Atención

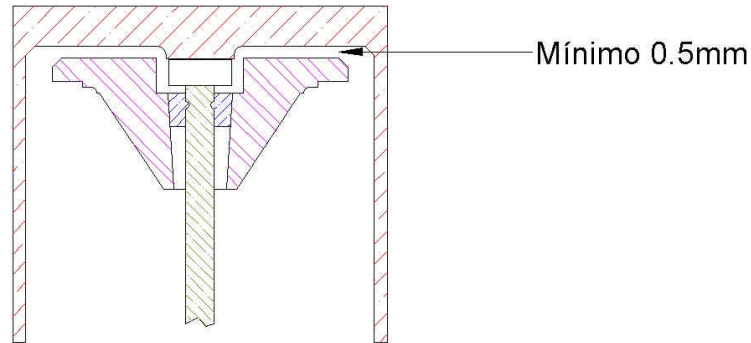
Al reparar motores, asegurar que existe una luz mínima entre botador y platillo

Las nuevas válvulas disponibles, fueron acortadas.

Al colocar esta nueva válvula se deberá disminuir 1 mm de suplemento inferior de resorte de válvula para mantener la carga original.
